GK.7230.103.2023

**Dotyczy: uzgodnienie lokalizacji sieci wodociągowej i pompowni strefowej wraz z infrastrukturą techniczną w obrębie działki nr ew. 18/13 i 18/22 obręb Głogowiec gmina Kutno**

### Rys. 1

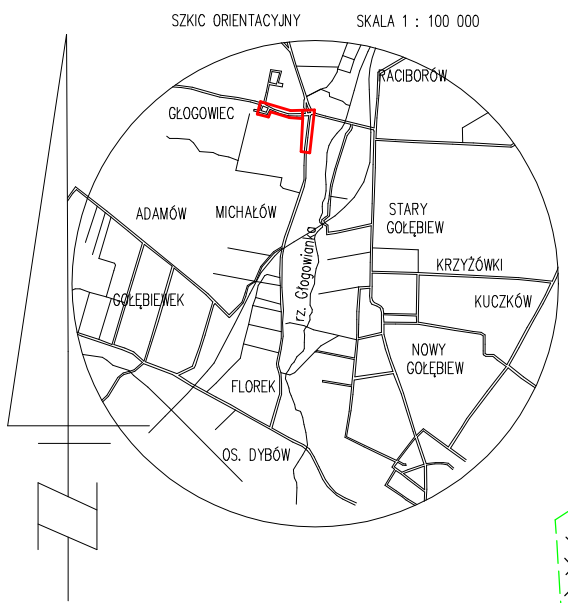
Wójt Gminy Kutno uzgadnia lokalizację przedmiotowej sieci wodociągowej i pompowni strefowej wraz z infrastrukturą techniczną zgodnie z planem sytuacyjnym stanowiącym załącznik do niniejszego pisma, z zachowaniem następujących warunków:

3. W miejscach wykopów otwartych grunt zostanie zagęszczony do osiągnięcia wskaźnika zagęszczenia minimum  $I_s=1$ , a inwestor przedstawi zarządcy drogi potwierdzenie wykonanych badań stopnia zagęszczenia gruntu.

4. Sieć wodociągowa w pasie drogi umieszczona zostanie w rurze osłonowej na całej szerokości pasa.
5. W miejscu kolizji z innymi urządzeniami infrastruktury technicznej, w miejscu przejścia w poprzek drogi sieć wodociągowa umieszczona zostanie w rurze osłonowej na całej długości i odpowiedniej głębokości.

6. Sieć wodociągowa pod jezdnią wykonana zostanie przeciskiem lub przewiertem.
7. Po wykonaniu zaplanowanych robót teren zostanie przywrócony do stanu pierwotnego.

8. W miejscu naruszenia pasa jezdni nawierzchnia utwardzona odtworzona zostanie na całej szerokości jezdni. Pobocza drogi, po wykonaniu robót budowlanych zostaną utwardzone, co najmniej kruszywem łamanym i odpowiednio ustabilizowane, w celu zachowania trwałości drogi.
